SUPERINTENDENCIA DE INDUSTRIA Y COMERCIO			
RAD:	13-146353- -4	FECHA:	2014-09-05 10:11:06
DEP:	2020 DIRECCION DE NUEVAS CREACIONES	EVE:	378 FASE NACIONAL INCLUIDO CAPITULO I
TRA:	11 PCT-PATENTE DE INVENCION CAPITULOS I Y II	FOLIOS:	8
ACT:	519 PRESENTACION

Asunto: Radicación: 13-146353- -4
 Trámite: 11
 Evento: 378
 Actuación: 519
 Oficio: 11316
 Folios: 8

Título de la solicitud: “Dispensador de toallitas húmedas con partición de dispensación mejorada con forma arqueada”. (Rad. No. 13-146353-00000-0000. Folio 1).

Figura 1 de D1

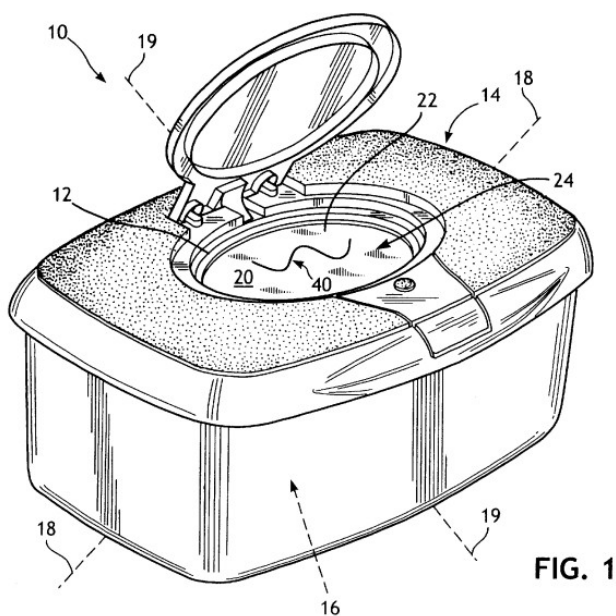
En donde la diferencia entre la invención definida en la reivindicación 1 y el dispositivo enseñado en el documento D1, es que D1 no revela una partición unitaria dispensadora forma un arco que se extiende a un primer fondo hacia el interior del recipiente en una dirección Z, pero el documento D2 si revela una forma dispensadora en forma de depresión (27) (Figs. 1 y 2. Pág. 6, líneas 7 a 8)

En consecuencia, la persona del oficio normalmente versado en la materia una forma dispensadora en forma de depresión, revelada en el documento D2 e incluirla en el dispositivo divulgado en el documento D1 para llegar así al objeto de las reivindicación 1 de la presente solicitud. Por lo cual se considera obvia.

Figura 2 de D2

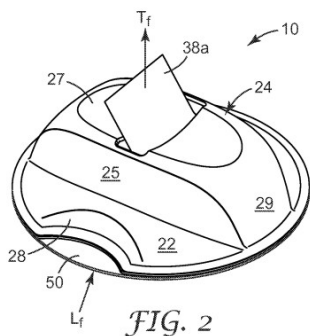
se extiende a un primer fondo hacia el interior del recipiente en una dirección Z para mejorar la dispensación, ya está divulgada en el documento D2 que se refiere a un dispensador que incluye un miembro superior que tiene una ranura y un miembro inferior fijado al miembro superior formando de este un alojamiento, el miembro inferior que tiene una superficie externa una pila de láminas ensambladas en una configuración de plegado dispuesto en el alojamiento (Resumen).

Reivindicación 2 y 3: La profundidad de la depresión es entre 5 y 15 mm. (Fig. 1 y 2) de acuerdo a la escala visual del dibujo.
